AUTO No. 09000

“POR EL CUAL SE INICIA UN TRAMITE ADMINISTRATIVO AMBIENTAL Y SE ADOPTAN OTRAS DETERMINACIONES”

**LA SUBDIRECCIÓN DE CONTROL AMBIENTAL AL SECTOR PÚBLICO
DE LA SECRETARÍA DISTRITAL DE AMBIENTE**

Una vez revisada la información allegada mediante radicado 2023ER256863 del 01/11/2023, con nombre ***“Estudios y Diseños Técnicos del Costado Oriental de la Autopista Norte Estudios y Diseños Técnicos del Costado Oriental de la Autopista Norte para el Proyecto ciudad Lagos de Torca localizado sobre la Avenida Santa Bárbara entre 250 m de la Avenida El Polo y la Avenida El Jardín”*** y entendiendo que las obras a realizar son las siguientes:

FUENTE: Proceso de evaluación POC-Qda. San Juan -Vértices alcantarillado pluvial

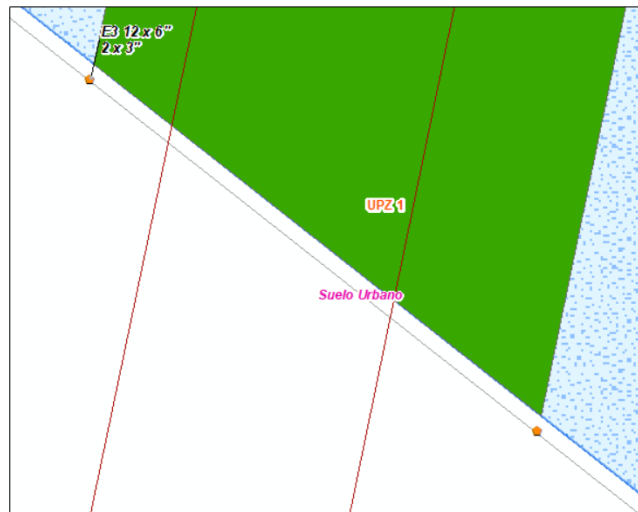
1. Se presentan vértices faltantes o diferencias de posición en algunas de las obras, es el caso de las obras de Alcantarillado pluvial, dado que los puntos de corte de la estructura P1 36" con la EEP de la Quebrada San Juan, no están incluidos o presentan desplazamiento, como se visualiza a continuación:

FUENTE: Proceso de evaluación POC-Qda. San Juan -Vértices obras de energía

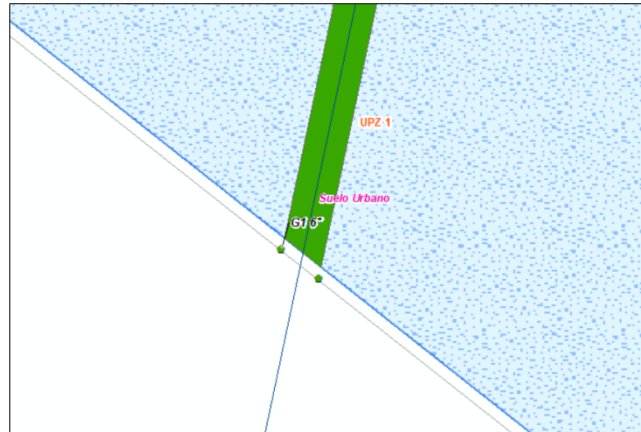
La misma observación aplica para algunas de las Obras redes de energía, se evidencian posibles desplazamientos entre coordenadas allegadas en las tablas y polígonos allegados, como ejemplo lo evidenciado en los polígonos E3 12x6" 2x3"

FUENTE: Proceso de evaluación POC-Qda. San Juan -Vértices obras gas natural

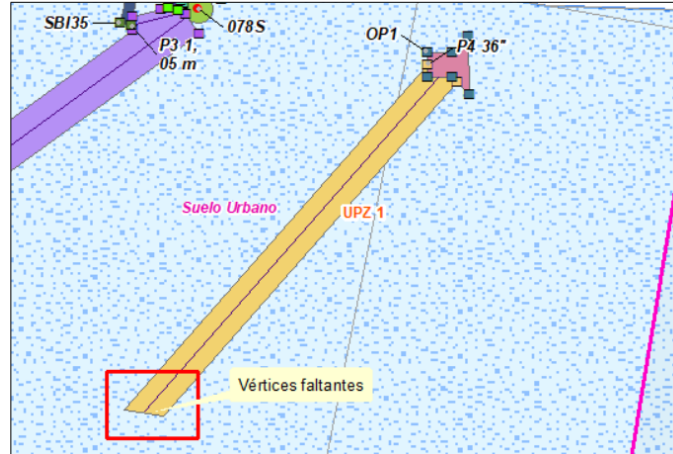
En el caso de las obras de gas natural, se presenta la misma observación, ya que los puntos allegados no coinciden con el punto de corte con la EEP de la Quebrada.

Por lo que se evidencia anteriormente se hace necesario verificar los vértices de la totalidad de las obras en los puntos de cruce con la Ronda Hídrica de la Quebrada.

FUENTE: Proceso de evaluación POC-Qda. San Juan -Vértices alcantarillado pluvial

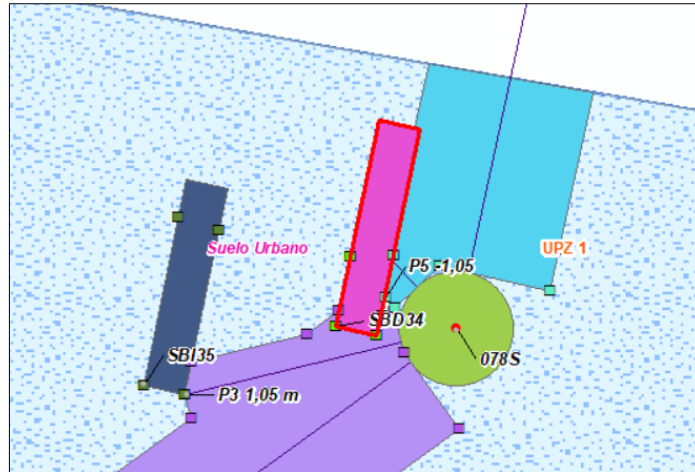
2. Para las obras de Alcantarillado pluvial, específicamente para la Tubería Proyectada P4 36", no están completas las coordenadas del Anexo, ya que se allegan 4 coordenadas, pero no se encuentran la totalidad de vértices de la tubería en EEP.

FUENTE: Proceso de evaluación POC-Qda. San Juan -Vértices alcantarillado pluvial

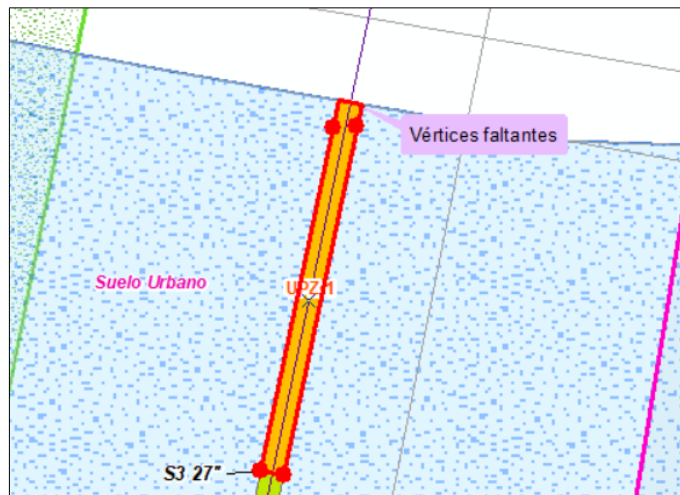
De igual manera, se identifica información espacial faltante en el Anexo de coordenadas para las obras de Alcantarillado pluvial P5-1,05, sumideros SBD 34 y SBI25 y obra de Alcantarillado sanitario S3-27"

FUENTE: Proceso de evaluación POC-Qda. San Juan -Vértices obras acueducto

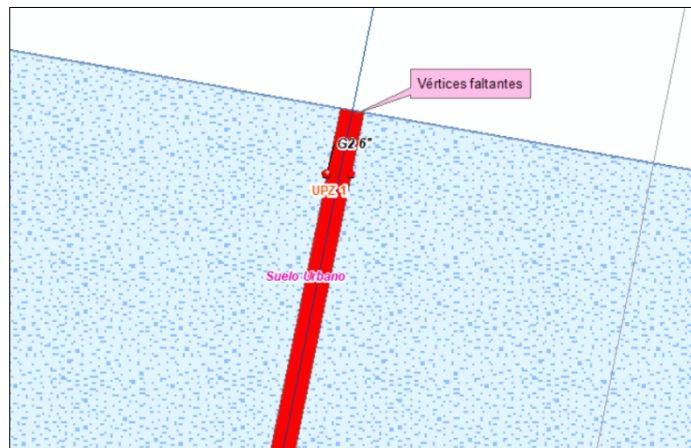
La misma observación aplica para las obras de Acueducto, ya que existen vértices faltantes en el polígono A1-8". Para esta obra también se requiere de la diferenciación de los polígonos A1 8" y POC A1 8" ya que, pese a que se diferencian los vértices, se allega un solo polígono para estas dos áreas.

FUENTE: Proceso de evaluación POC-Qda. San Juan -Vértices obras gas natural

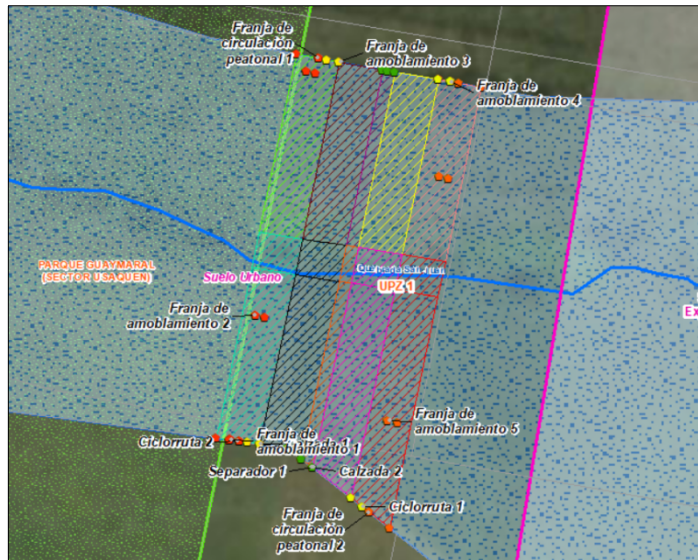
En cuanto a las obras de gas natural, se identifican de igual manera vértices faltantes, ya que no se allegan los puntos de cruce con la EEP para la red de gas G2 6”.

FUENTE: Proceso de evaluación POC-Qda. San Juan -Vértices áreas de maniobra

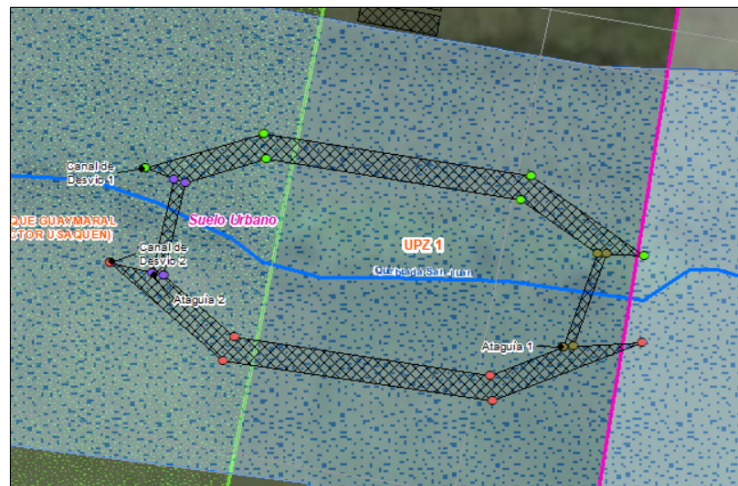
4. Pese a que se suministran las coordenadas de intervención del área de maniobra sobre Ronda Hídrica en el Anexo de coordenadas, no se identifican en la Geodatabase suministrada los polígonos correspondientes a los polígonos de las áreas en mención.
